# **Příloha č.16 b**

**Vypořádání požadavků na doplnění dokumentace**  
dle požadavku MŽP ze dne 4. srpna 2022  
**č.j.: MZP/2020/710/2980**

## **Doplnění reakcí za zpracovatele dokumentace EIA:**

V následujícím textu jsou uvedeny reakce na připomínky DOSS a občanů ke zveřejněné dokumentaci EIA stavby „Modernizace trati Praha-Dejvice (mimo) – Praha-Veleslavín (mimo)“. Tyto texty jsou pro přehlednost uvedeny modrou barvou textu. Vypořádání připomínek Spolku za ochranu Střešovic a Břevnova (dále uváděno jako „Spolek“) jsou uvedeny v samostatné Příloze č.16a dokumentace EIA.

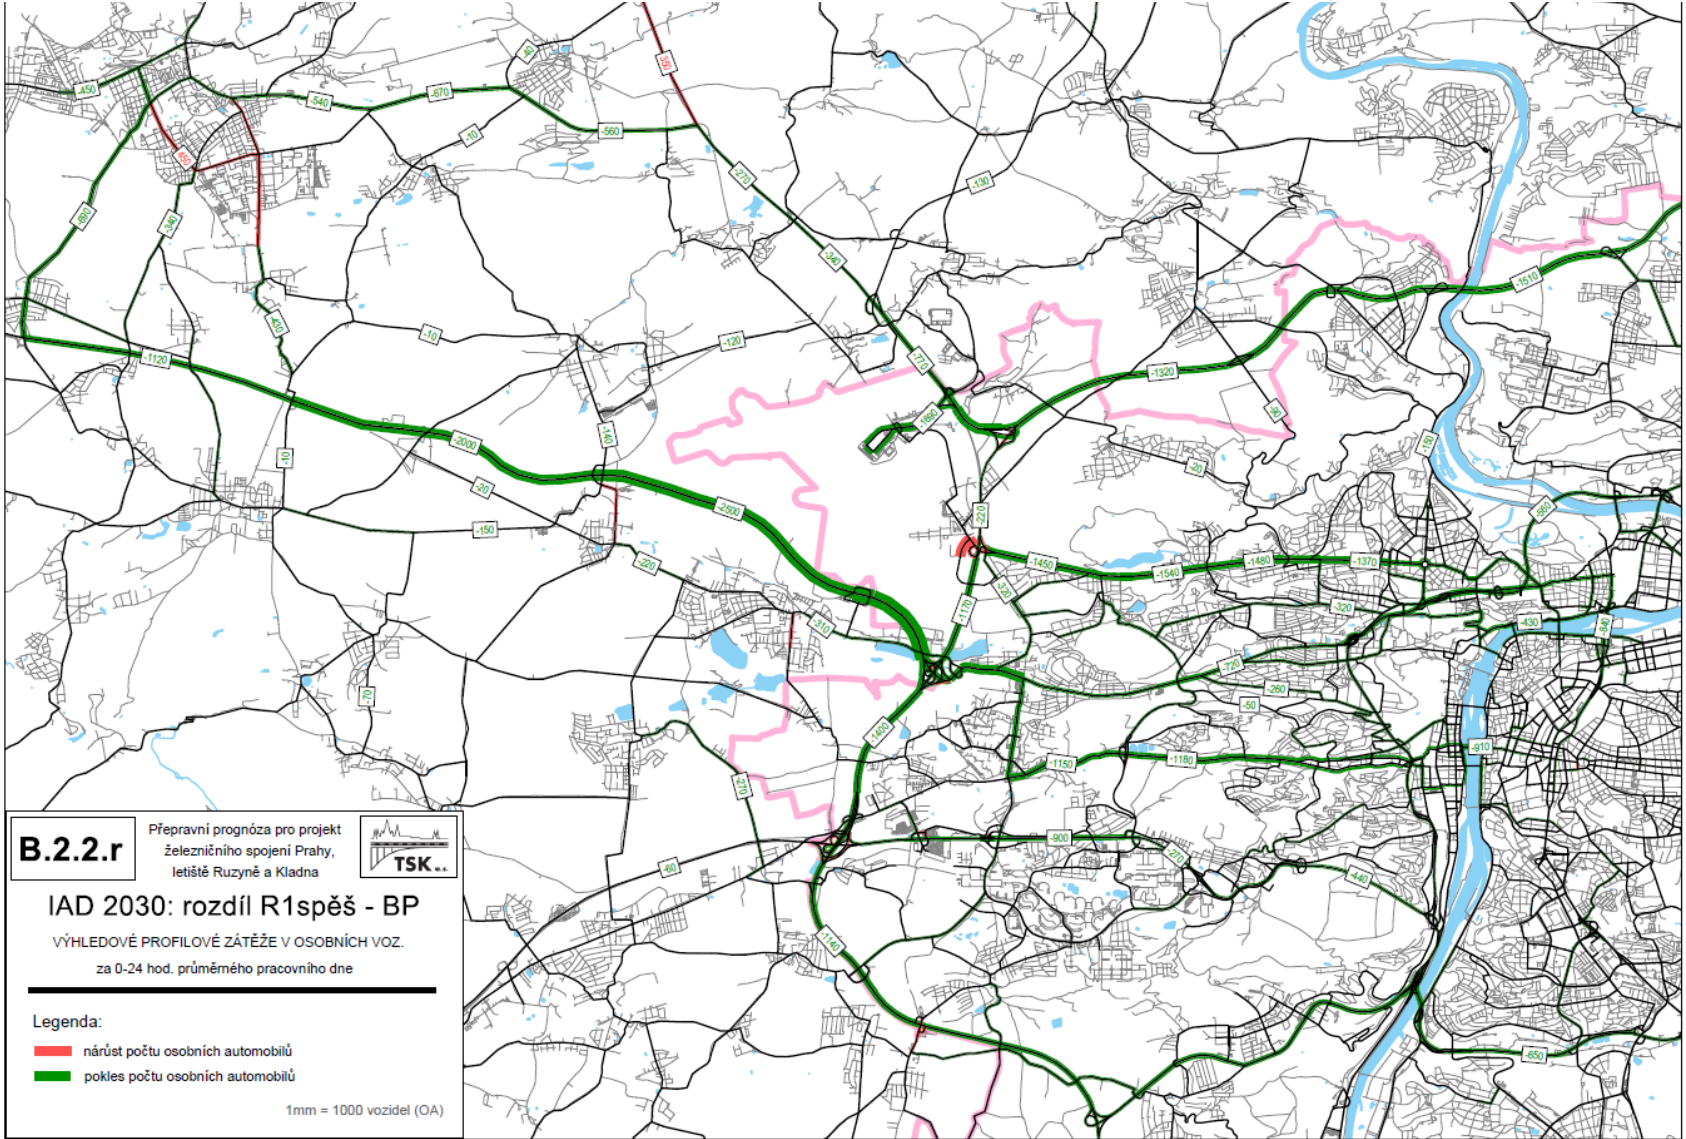
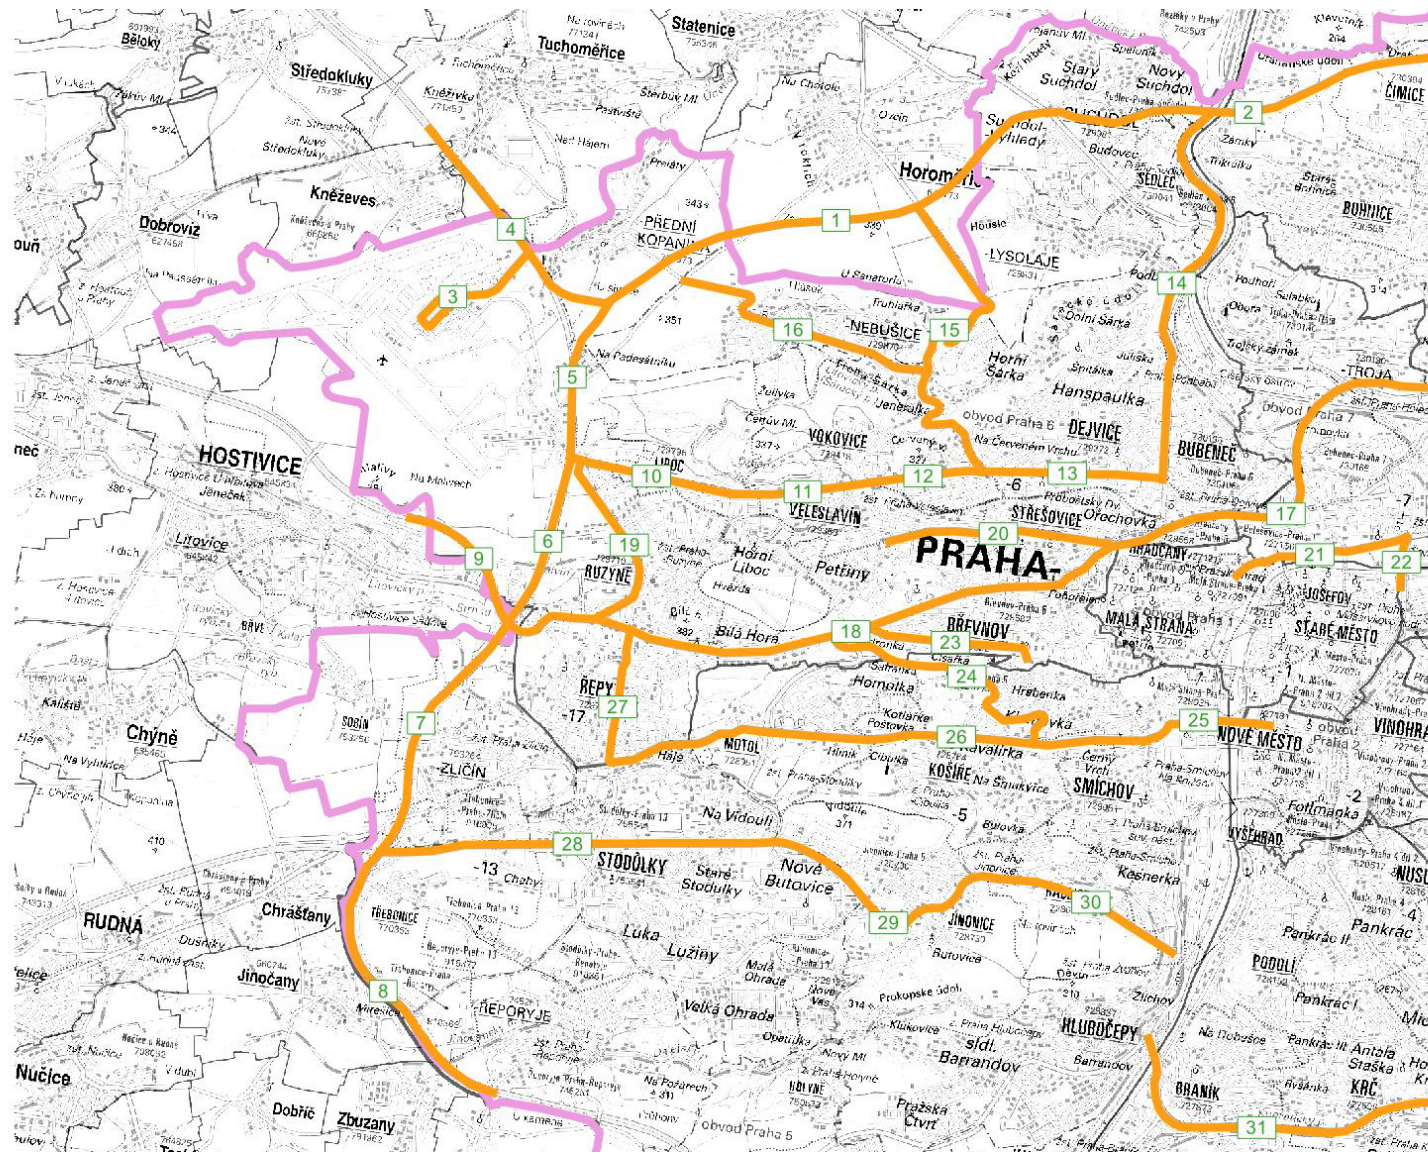
Chybějící dopravní napojení na křižovatku ulic Kladenská, Alžírská, V Předním Veleslavíně a U záměčku.

V současné době je širokou veřejností na denní bázi využívána možnost překonání stávající trati v úseku ulice U Záměčku a V Předním Veleslavíně. Již několik let zde existuje iniciativa místních obyvatel směřující k vybudování řádného přechodu tratě pro pěší ale ideálně i pro automobilovou dopravu, neboť nejbližší přejezd v ulici Veleslavínská je svou kapacitou a nevhodným napojením na autobusové nádraží Veleslavín zcela nevyhovující zvýšenému provozu v lokalitě.

V současné době probíhá řízení o umístění stavby v areálu staré teplárny. Projekt je označován jako Nový Veleslavín, konverze areálu staré teplárny. Tento developerský projekt počítá s vybudováním 109 nových jednotek. Lze tedy uvažovat minimálně o 200 vozidlech, která navýší stávající dopravu v lokalitě. Pokud by měl být projekt skutečně schválen tak, jak je nyní předkládán, veškerá dopravní obslužnost areálu Nový Veleslavín bude zajištěna ulicí Nad hradním potokem, což je ulice III. třídy, jejíž šířka ani neumožňuje, aby jí proti sobě projela plynule dvě osobní vozidla a jedinou komunikací pro všechny stávající i budoucí obyvatele lokality Veleslavína, která umožní příjezd na ulici Evropská, bude ulice Veleslavínská, což je vzhledem k nárůstu dopravy v souvislosti s projektem Nový Veleslavín naprosto nevyhovující.

Výše uvedené potvrzuje potřebnost realizace hloubeného tunelu, díky němuž bude zajištěna úplná prostupnost území a bude umožněno nové propojení ulice U Záměčku s ulicemi Kladenská a Alžírská.

Obr. 1 Vedení tunelu v těsné blízkosti objektů v ulici Pod Hradbami (návrh Metropolitního plánu)

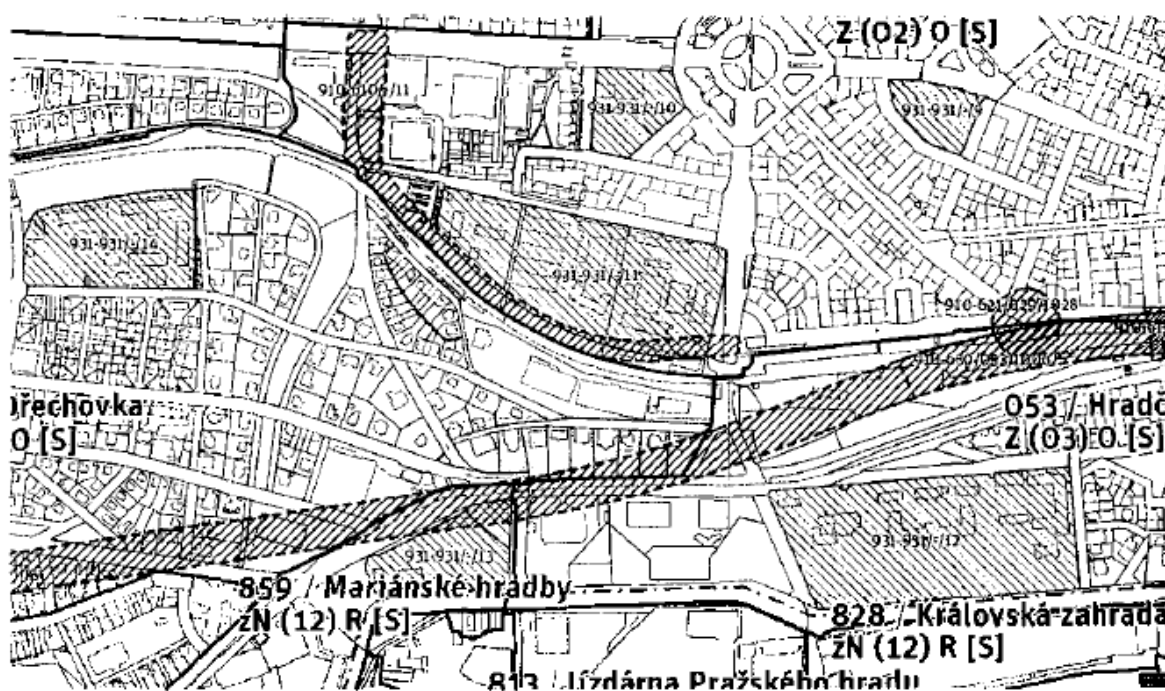
- Poničení památkově chráněných zahrad (zábor)
- Poničení památkově chráněných staveb
- Negativní dopad na vegetaci a významných vzrostlých stromů
- Ohrožený památný strom v zahradě domu p.č. 702

Žádáme, aby byly vzaty v úvahu všechny naše námítky týkající se Metropolitního plánu hlavního města Prahy, konkrétně modernizace trati Praha-Výstaviště - Praha-Dejvice. Věříme, že naše námítky podpoříte a vydáte k plánované modernizaci tratě své negativní stanovisko.

Řešený úsek ve svém počátku v km 3,845 dle nového staničení (km 3,560 dle stávajícího staničení) navazuje na související stavbu „Modernizace trati Praha-Výstaviště (mimo) – Praha-Dejvice (včetně)“. Je tedy patrné, že výše uvedená vyjádření se netýkají úseku, který je posuzován v procesu EIA.

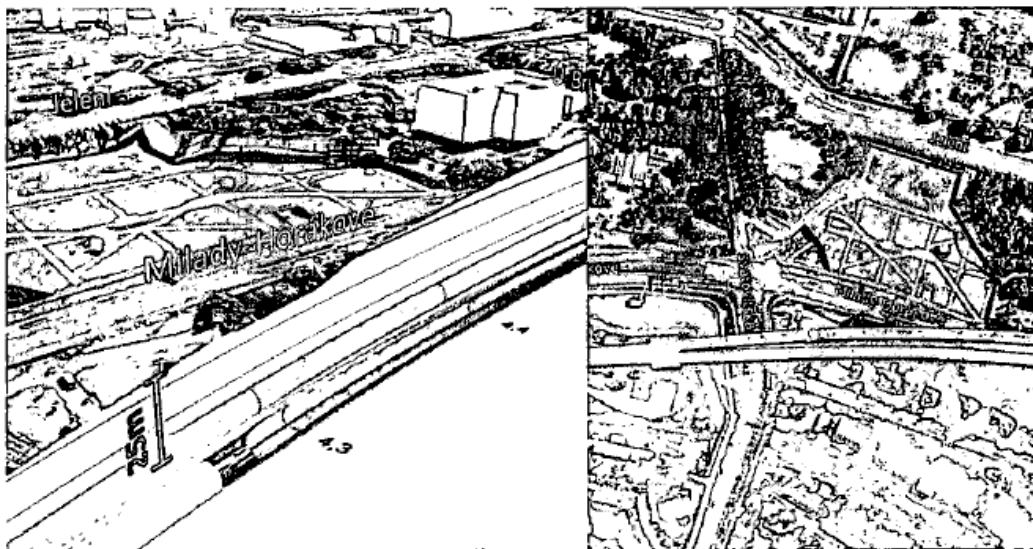
1. **Mělké vedení tunelu.** Trasa tunelů na svém začátku pod ulicí Svatovítská a dále má extrémně nízké nadloží horniny cca 16 m - viz. obr. 2 níže (kóta je od dna tunelu).
